改善箇所説明図

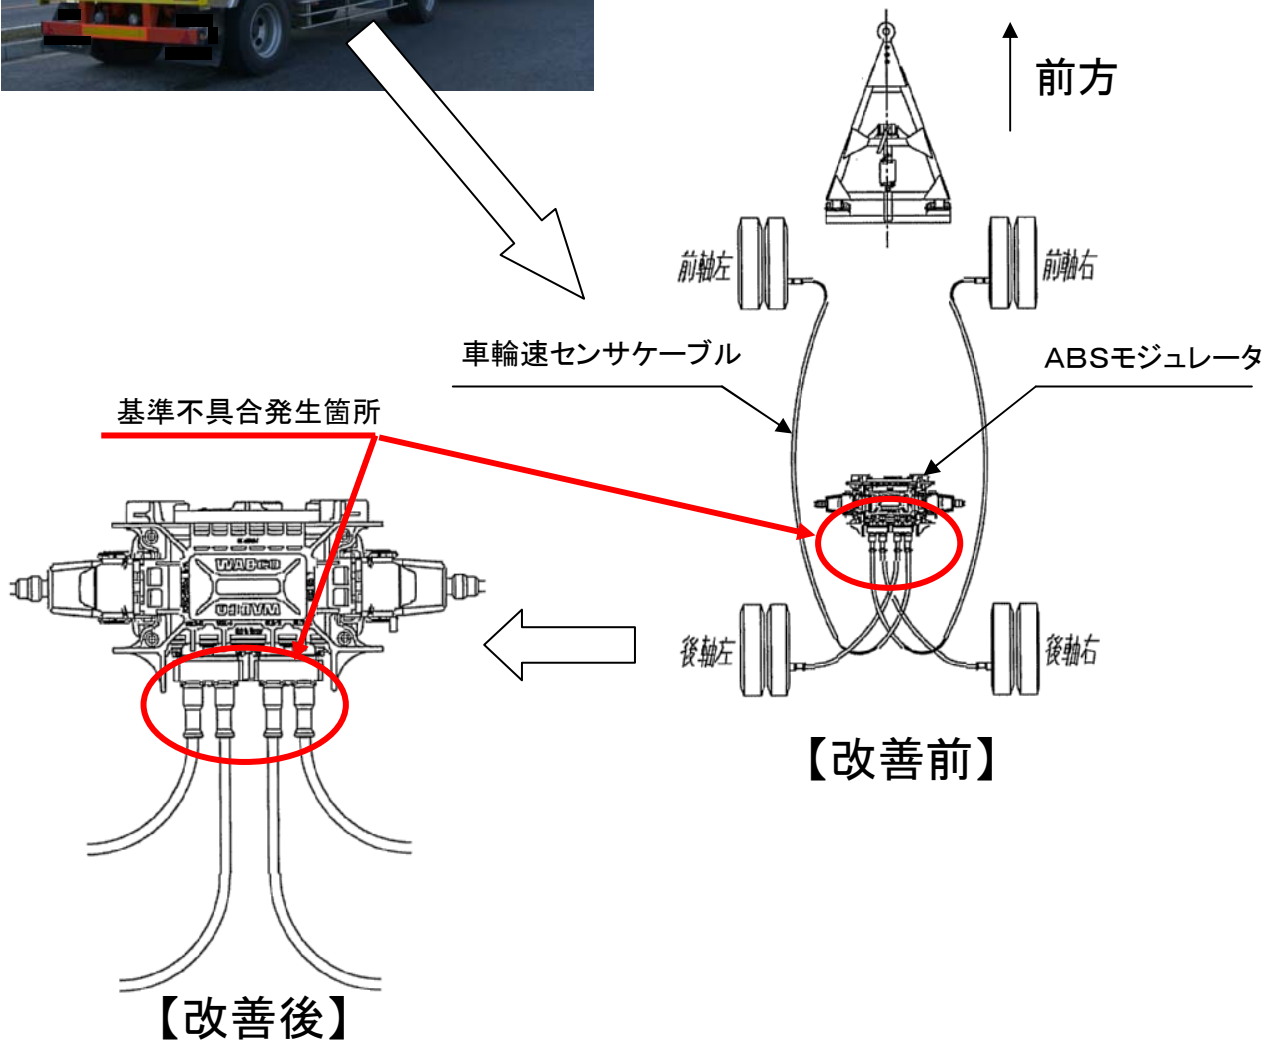
【基準不適合箇所】

アンチロックブレーキシステム (ABS) において、制御器 (モジュレータ) へ接続する後輪の回転速度検出センサー配線が、左右逆に接続されているものがある。そのため、ABS制御が正しく行われないおそれがある。

【改善措置の内容】

全車両、ABS速度センサーの配線を点検し、左右逆に接続されているものは正しく接続
